## Licitación Pública Nacional PSC-001-LPN-O-2021

### Documento de aclaraciones N°2

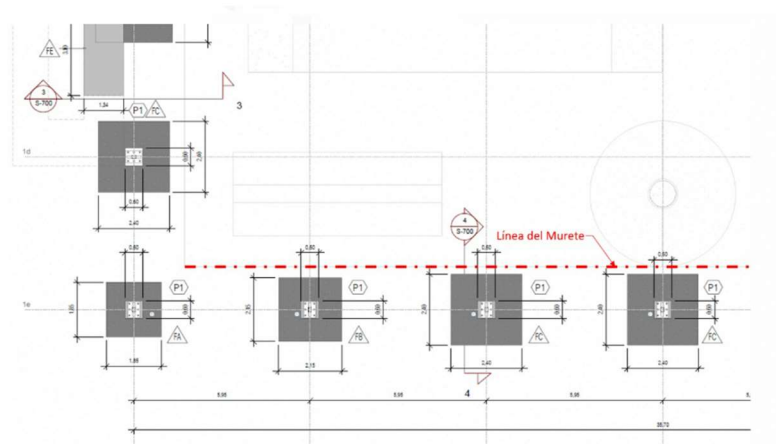
***Pregunta 5. Santa Cruz: Existe un murete perimetral en block, el cual parece estar en la línea donde van los pedestales. ¿Este murete se deberá de demoler contemplar construirlo de nuevo? Adjunto fotografía del muro.***

**Respuesta:** El murete no interfiere con la línea de los pedestales, por lo tanto, no se debe demoler. Se adjunta detalle de ubicación del murete.
